（仮称）男鹿中いりあい風力発電事業 環境影響評価方法書

補足説明資料

令和6年11月

男鹿中いりあい風力開発株式会社

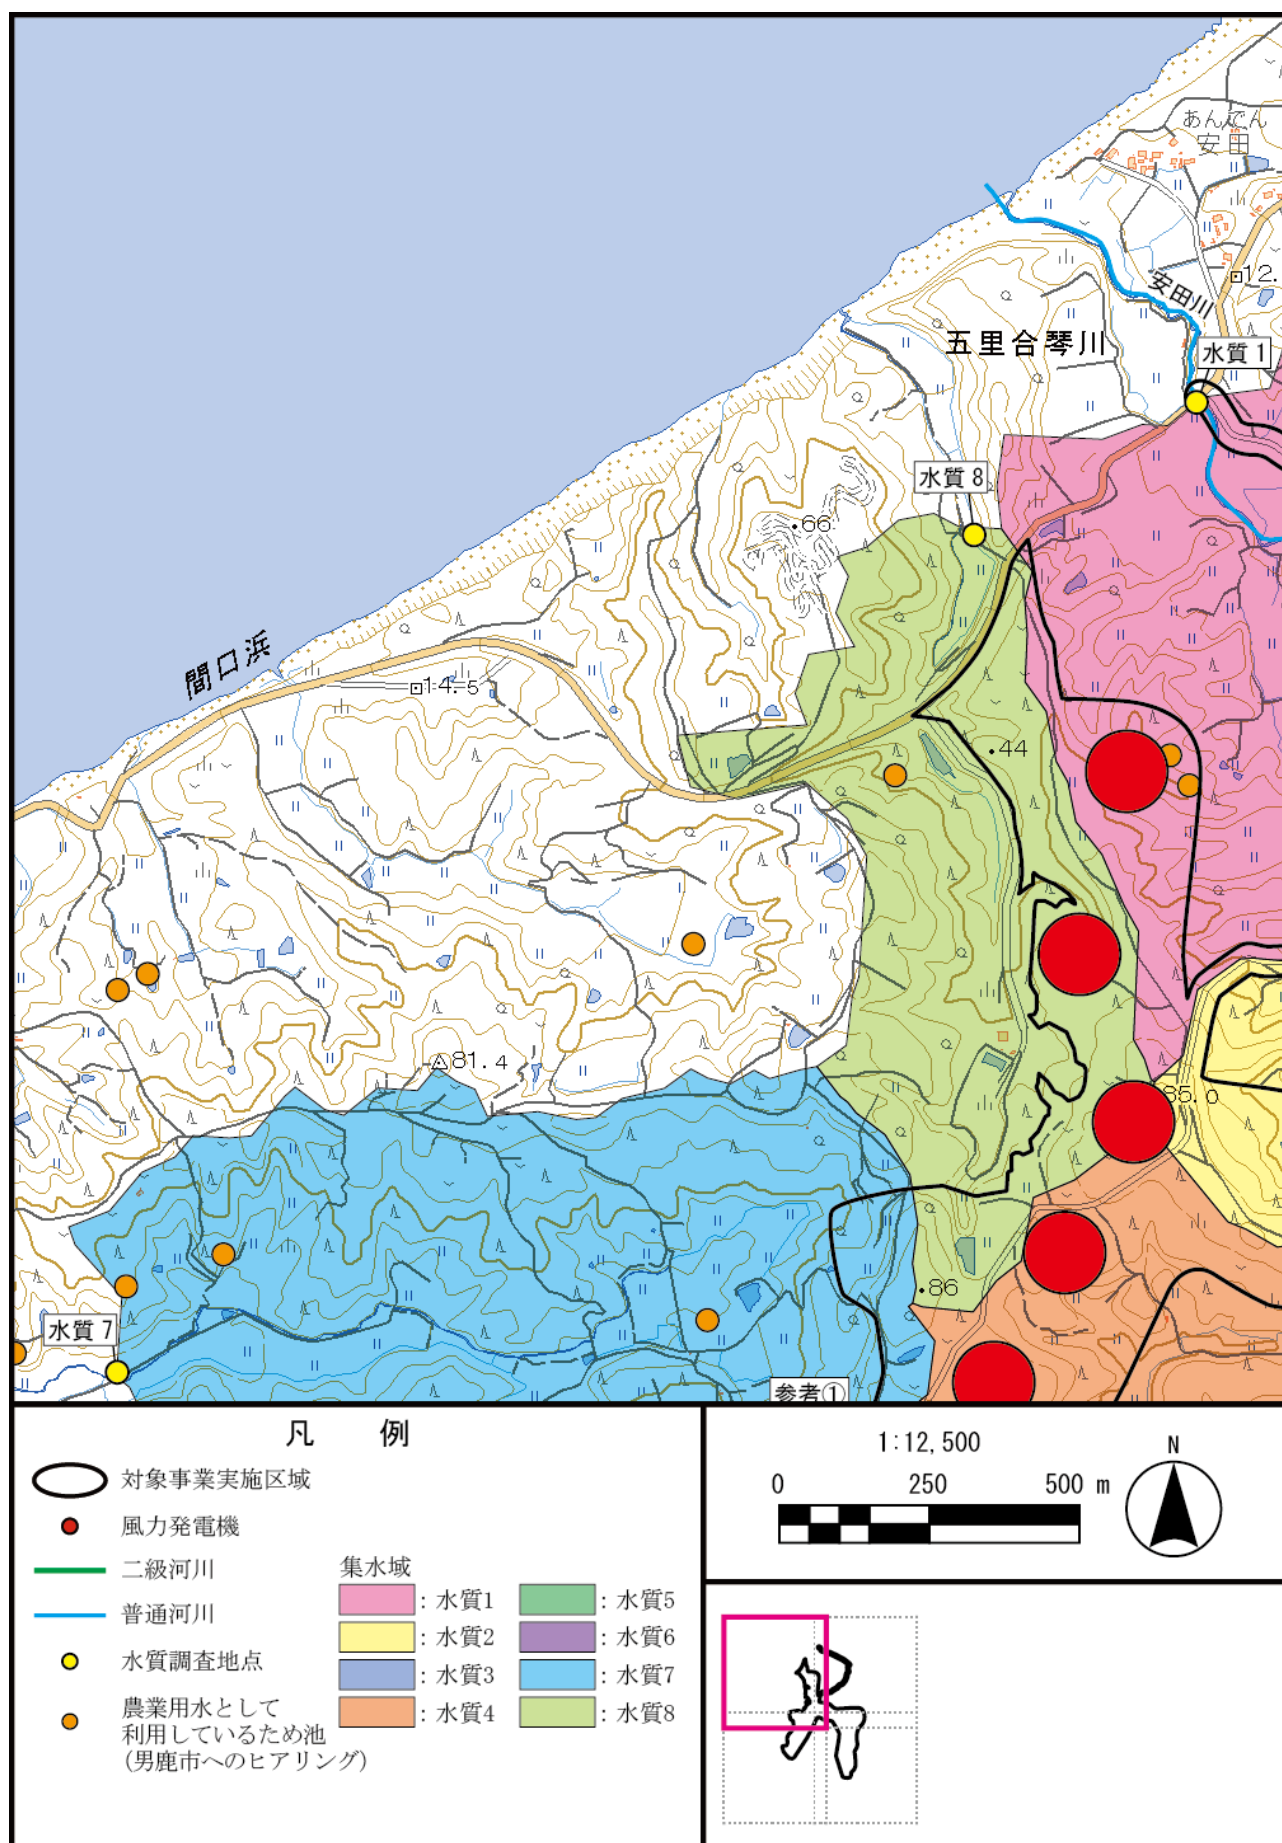
図 3. 2-6 (p. 117) に示された水道取水地点での水の種類（地下水、表流水など）を図に記載して下さい。五里合琴川集落は滝の頭取水場の水を利用しているとの理解でよいのでしょうか？ また、男鹿中中間口付近の集落の上水の周囲点について教えて下さい。

水道取水地点の種別凡例を次ページにお示しします。なお、男鹿市の管理部署に確認した結果、実態としては地下水由来の湧水であるが、ため池（滝の頭湧水）や当該ため池を起源とした河川（若美取水）から取水しているため、表流水として整理していると伺っております。

また、五里合琴川集落、男鹿中中間口集落の上水の取水状況については、上記回答のとおり、今後アセスメント手続きと別途利水調査の実施を検討し、実態把握及び事業策定に適切に反映してまいります。

別添図 1(1) 水質調査地点拡大図(1/4)

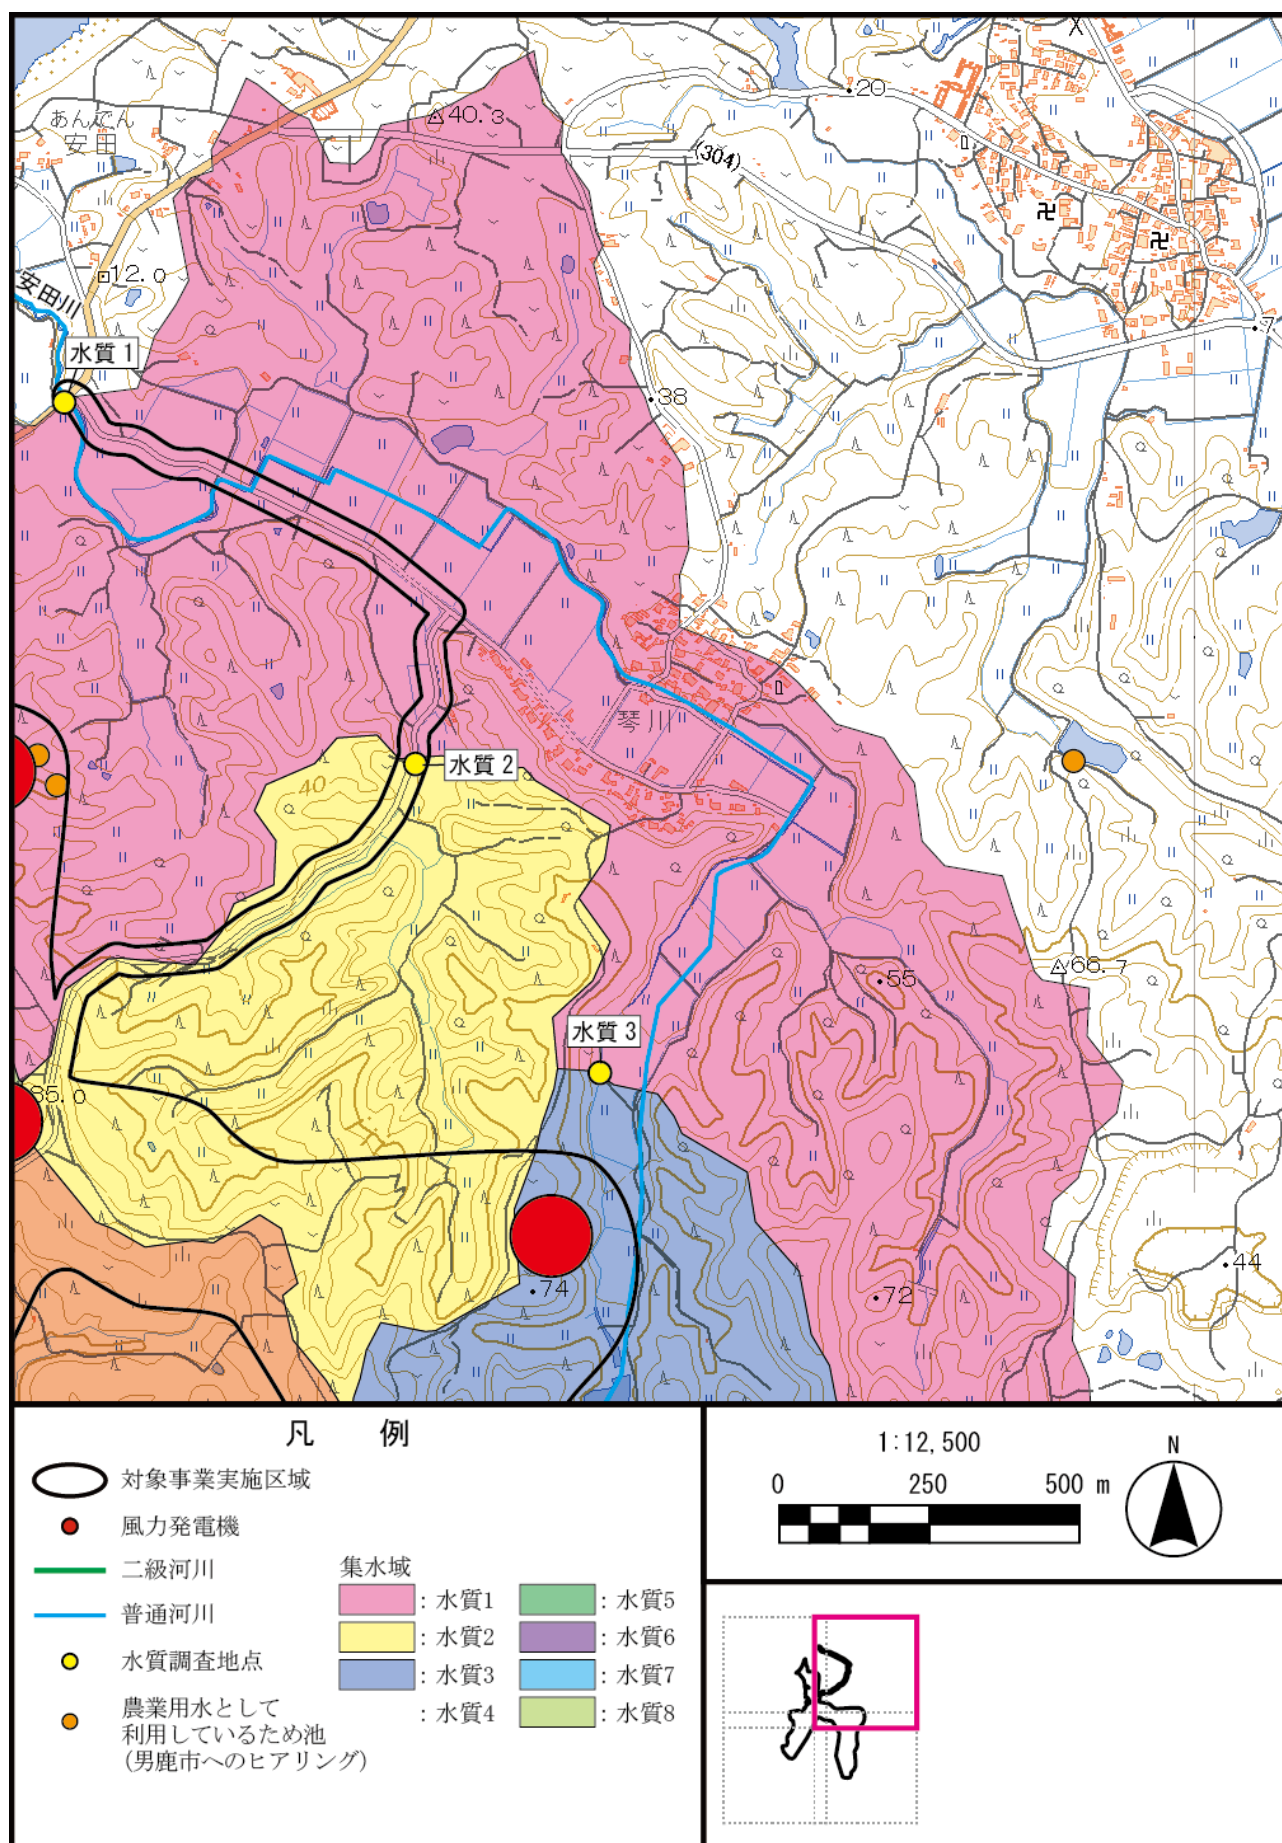
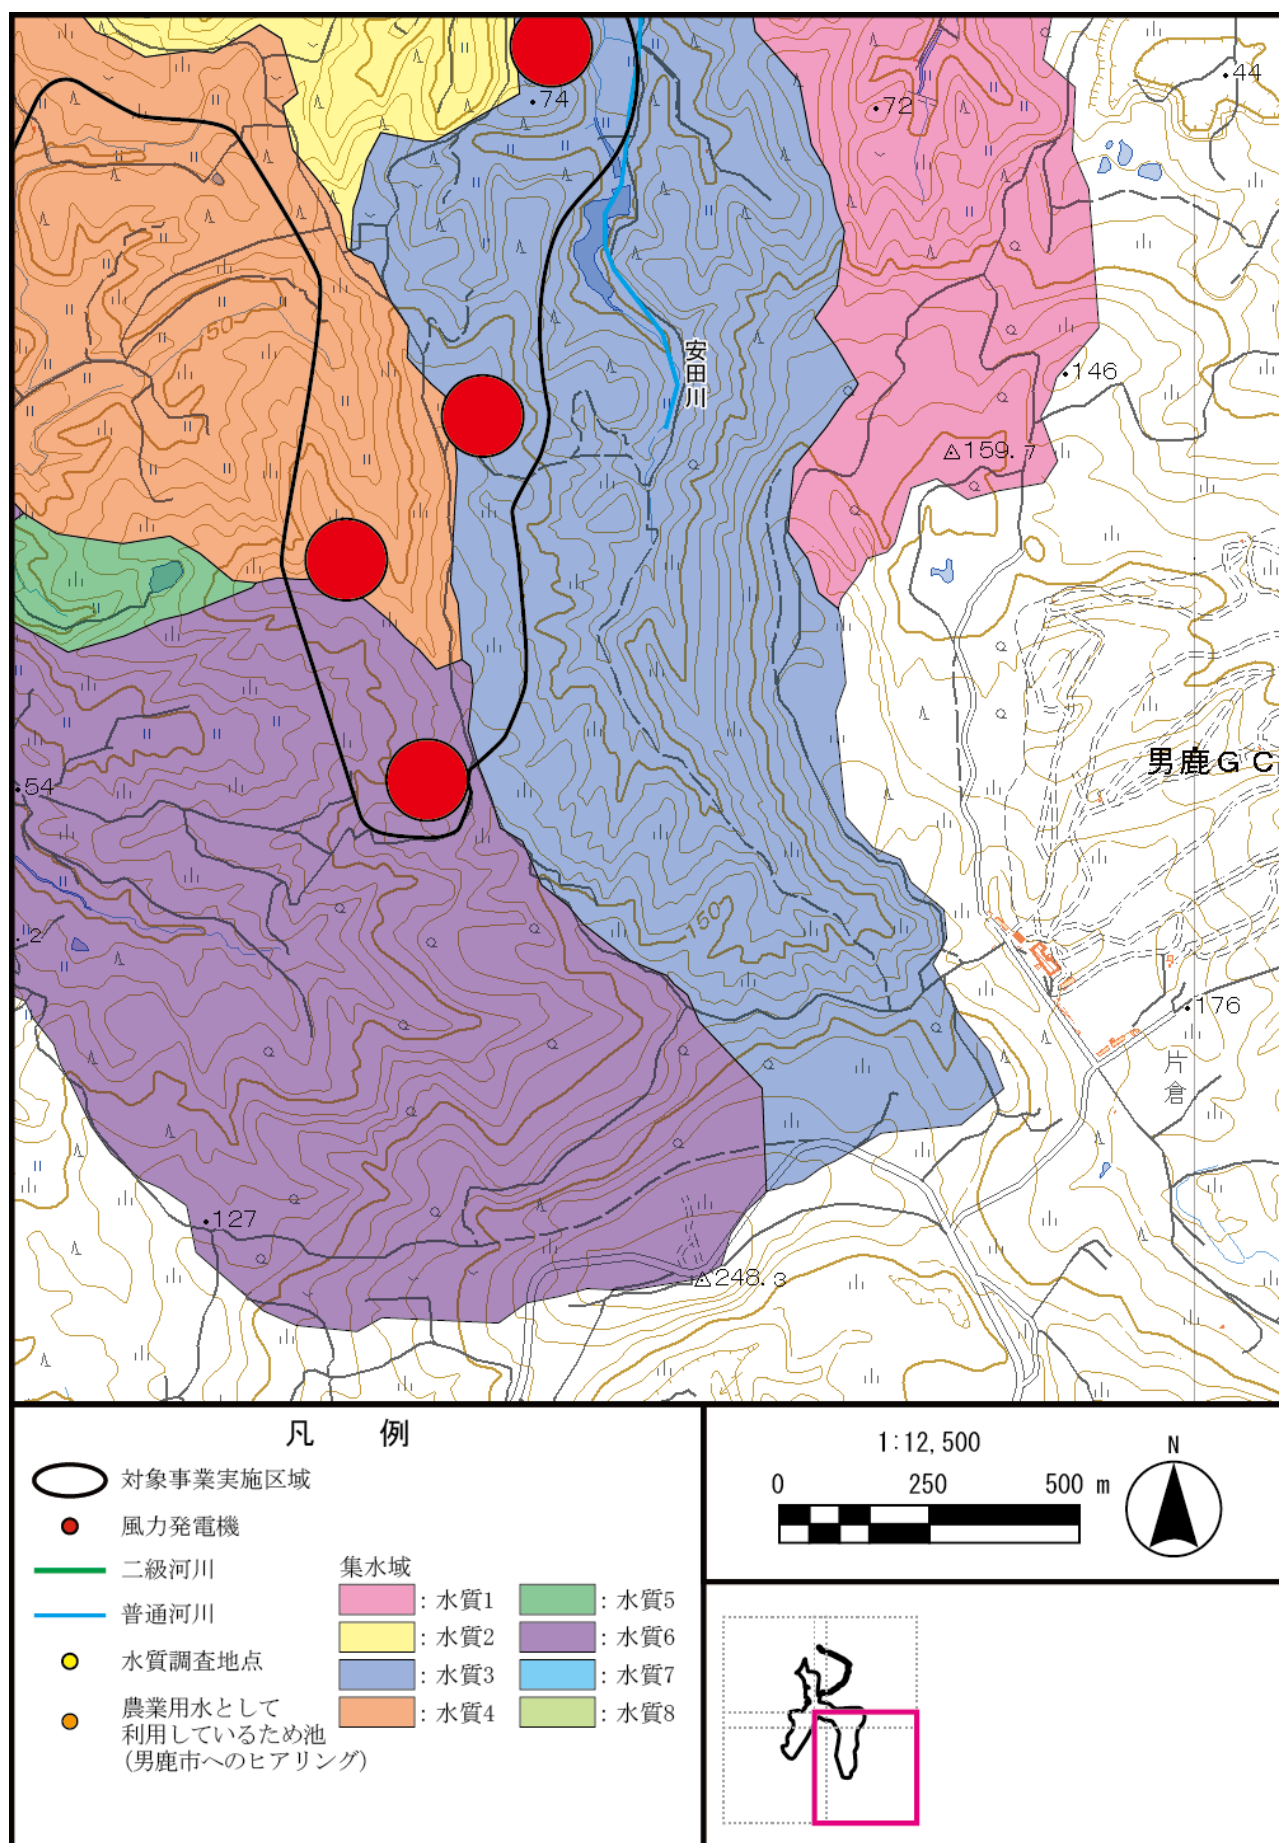
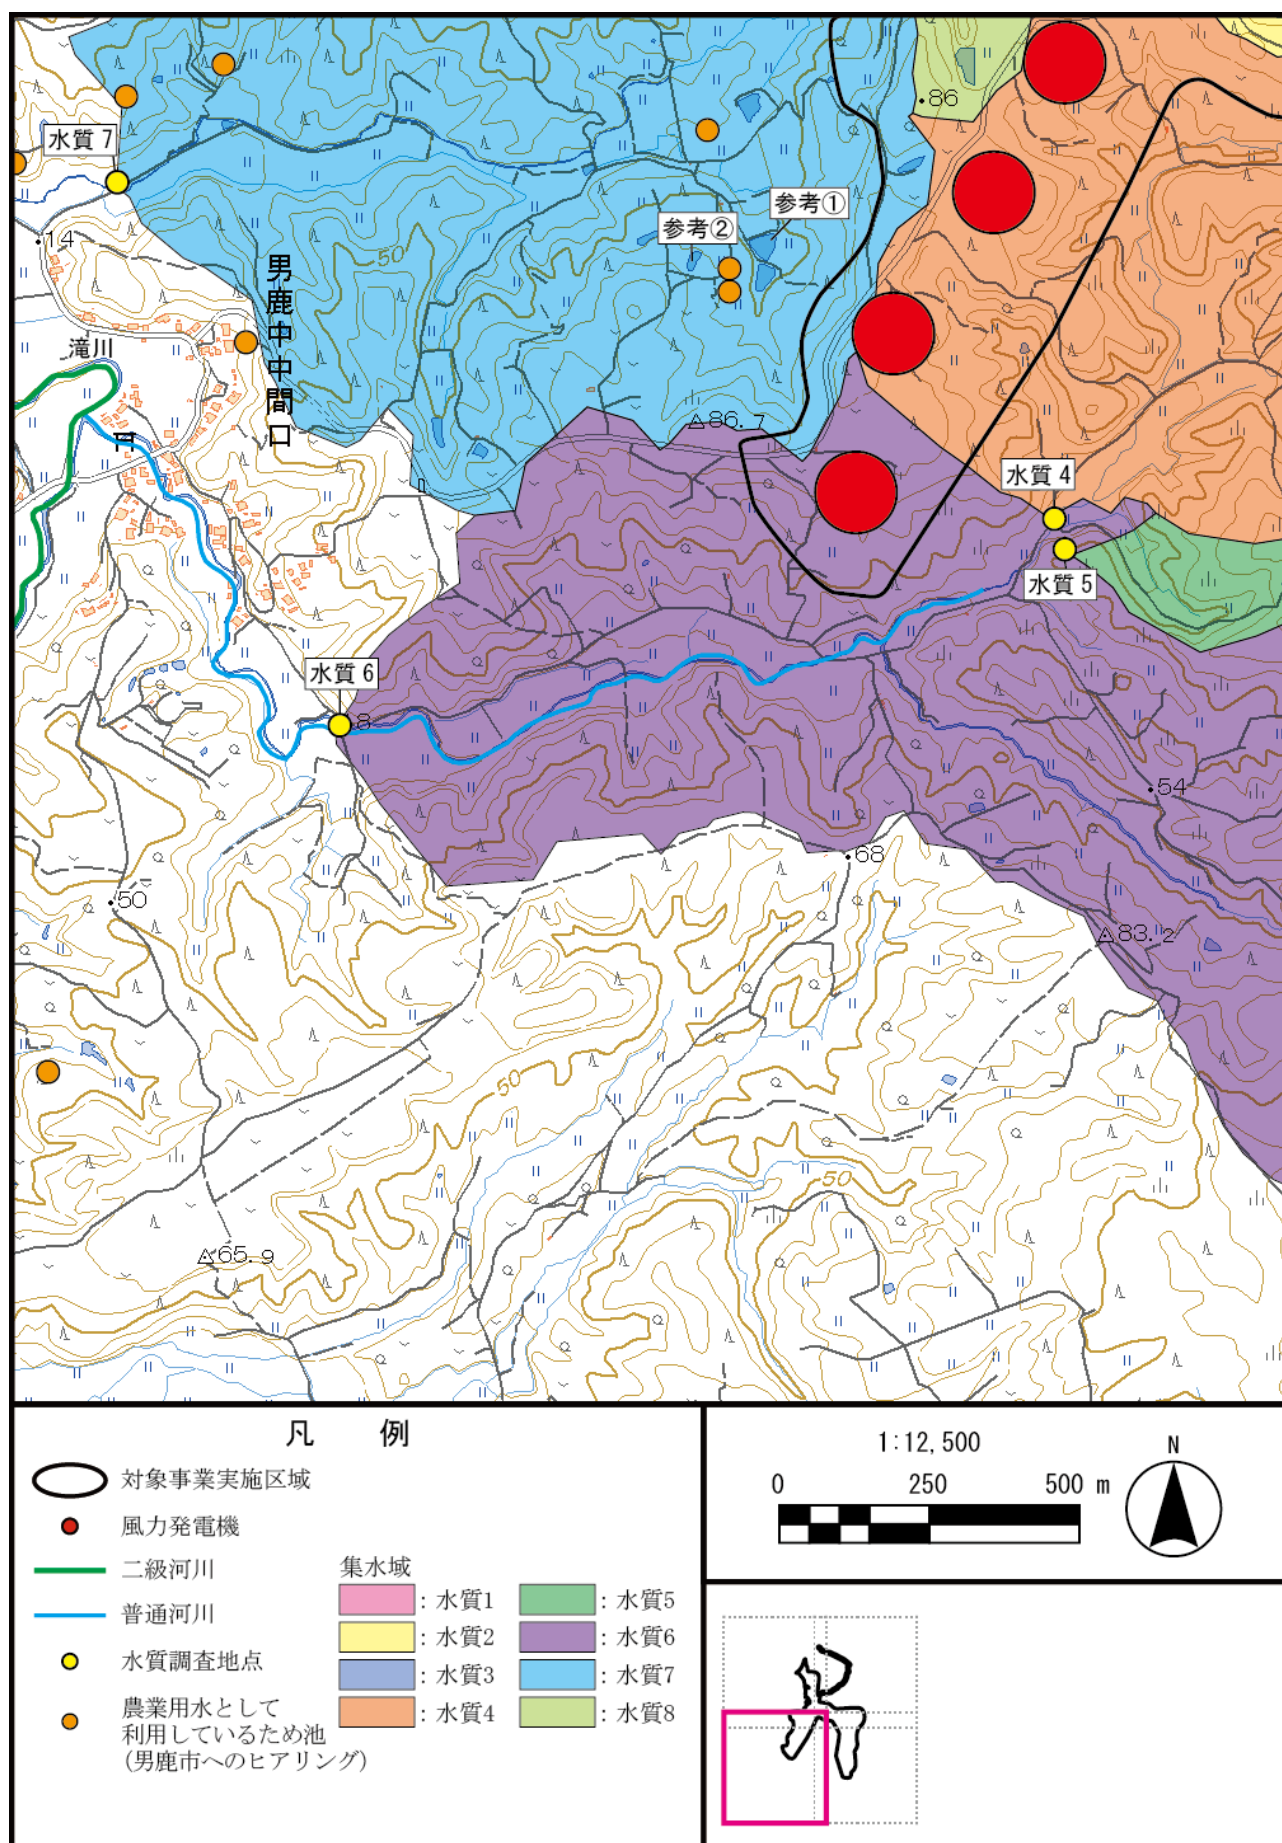
図 6. 2-2(1)では小規模な沢や水路が判別できないため、多くの水質調査地点がどのような場所に設定されているのかを判断することができません。拡大図をつけてください。

本図中に農業用水として利用している溜池の位置を追記していただきたい。合わせて、対象事業実施区域に近い溜池への濁水の影響評価を検討していただきたい。

水環境の調査地点が示されています。地形が複雑で地図からは河川（水路）が良く判読できませんが、例えば水質 2（p. 328 の魚類・底生動物調査地点の W2 も同様）には、常時水が流れている河川があるのでしょうか？明確に河川があるのであれば、表示を工夫するようにお考え下さい。

図 6. 2-2(1)の拡大図及び水質調査地点の現地確認写真について、別添資料 Q9 にお示しいたします。

別添資料 Q9（水質調査地点の拡大図）に溜池の位置を追加の上、お示しいたします。溜池の位置については、男鹿市への確認結果を図示しておりますが、提供頂いた資料が大縮尺であったため、位置は大凡となります。溜池の位置詳細及び利活用有無の実態は、今後利水調査にて把握し、詳細設計時に工事排水が流入する可能性があれば、水質測定地点として追加選定し、準備書において、予測評価を実施いたします。

別添資料 Q9 に、各水質調査地点の拡大図及び現地確認写真をお示しします。水質 2 の位置には既存の男鹿市道に並行して農業用の用水路が位置しており、その用水路を調査地点としております。準備書において水流の経路を示すなど、記載を工夫いたします。
